⚠ KLADDE — IKKE INDGIVET

Aarhus Kommunes dispositioner og sagsbehandling i forbindelse med bindende VVM-vilkår for Giber Ringvej

Giber Ringvej Gruppen (i det følgende **GRG**)

Figur 17.3 (bilag 19, s. 243): princippet, med beplantningsbæltet påført teksten "Ny slørende beplantning" mellem vejen og bysamfundet. Billedteksten lyder: "Den visuelle støj fra vejen sløres med beplantning ved bysamfundene, principillustration."

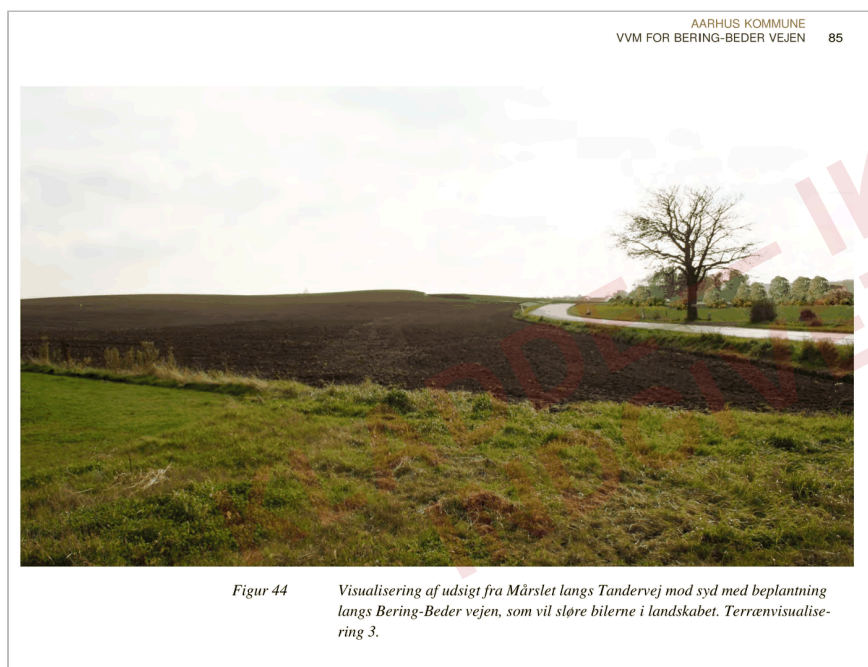
VVM-redegørelsen fastlægger princippet efter landskabskarakter, jf. bilag 19, s. 77: *"I vejprojektet ønskes det som udgangspunkt, at vejen ligger frit i det åbne landskab og ikke markeres med en tæt beplantning. Hvor der er nærliggende tæt bebyggelse ønskes vejanlægget sløret med en beplantning, så den visuelle støj begrænses."** Kapitel 17's egen indledning bekræfter systematikken: *"Afværgeforanstaltningerne er tilpasset de lokale karakterer langs vejanlægget" (s. 241)*. Princippet er illustreret i Figur 17.3, *"Den visuelle støj fra vejen sløres med beplantning ved bysamfundene, principillustration"* (s. 243), og i Figur 44 (s. 85), *"Visualisering af udsigt fra Mårslet langs Tandervej mod syd med beplantning langs Bering-Beder vejen, som vil sløre bilerne i landskabet"* — begge gengivet som bilag 7 og her:

Slørende beplantning er dermed ikke GRG's karakteristik, men den term, redegørelsen selv påfører beplantningen i sin principillustration — og det er den samme term, vilkår 2 anvender.

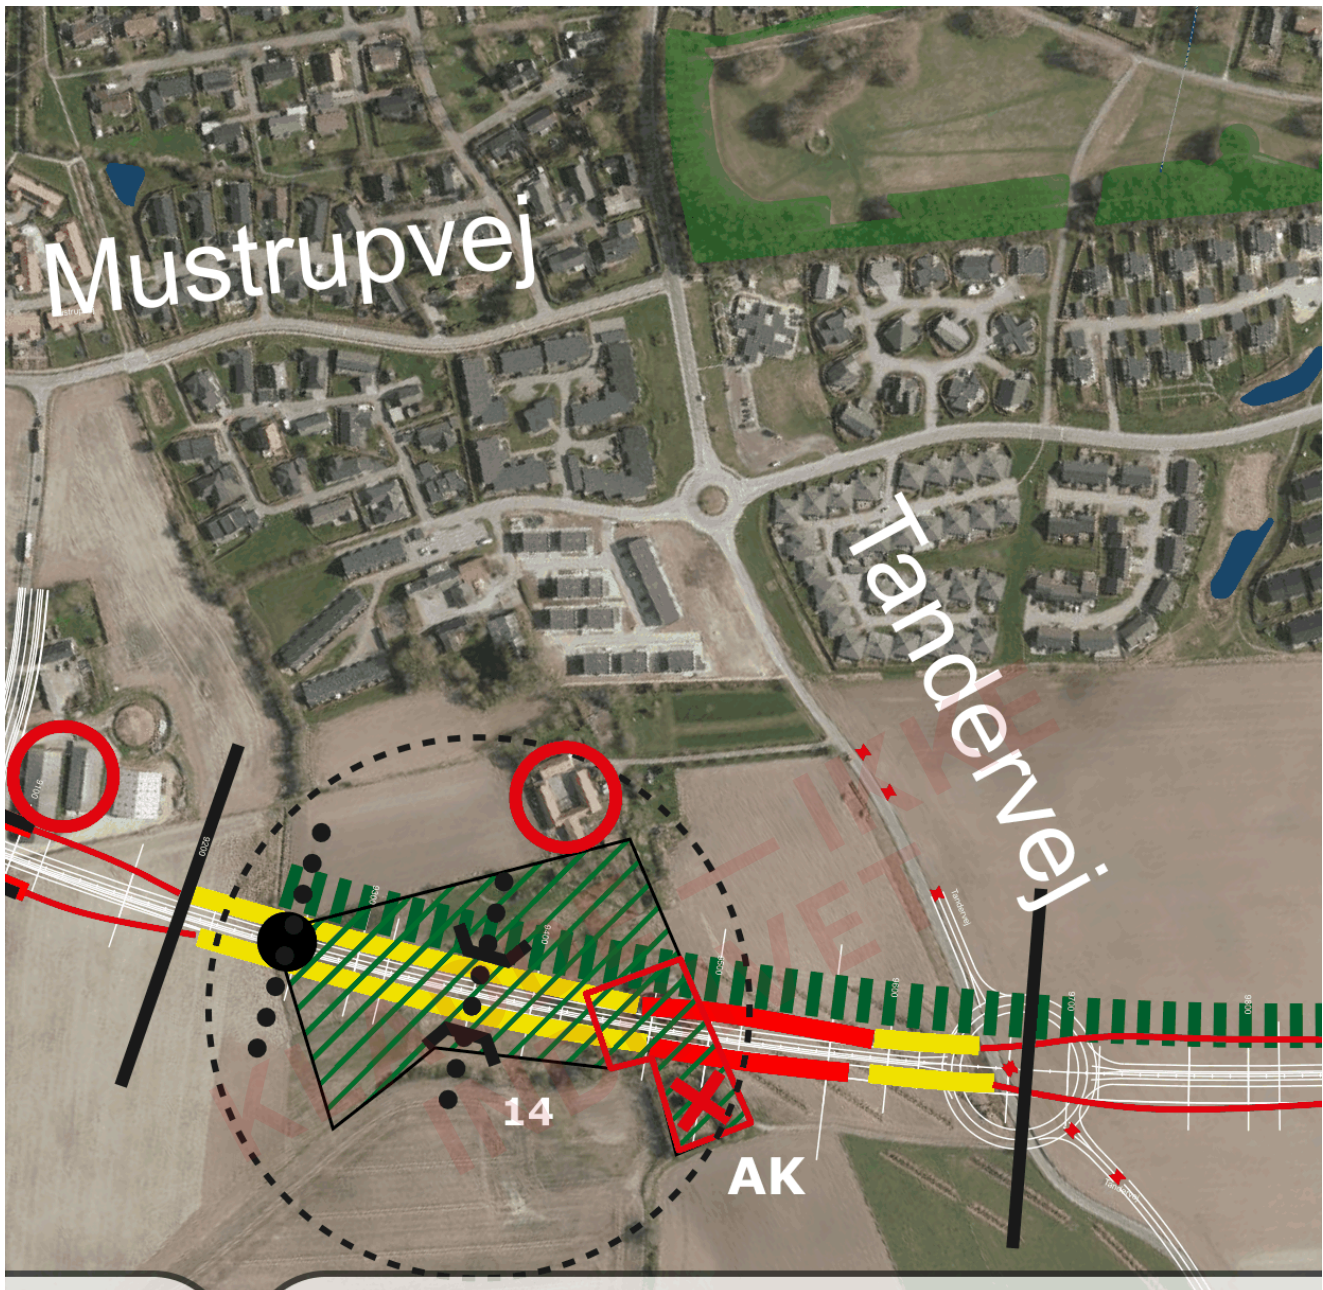
Forvaltningen stillede selv spørgsmålet og kendte ikke svaret. Bestillingen hos rådgiveren af 7. august 2025, fremkommet ved aktindsigt, lyder, jf. bilag 39: *"Der skal redegøres for om beplantning er sket i overensstemmelse med VVM'en. Eller med andre ord hvilken beplantning har indgået som forudsætning for projektet og er projektet udført i overensstemmelse hermed."* — og om et areal markeret med rødt langs nordsiden af vejen vest for Tandervej, samme strækning som Landskabsstrategien udpeger: ***"Men er det bare uforpligtende eksempler i VVM'en eller er det forudsætninger for projektet?"*** Seks måneder senere besvarede borgmesteren spørgsmålet kategorisk benægtende, uden at der fo-
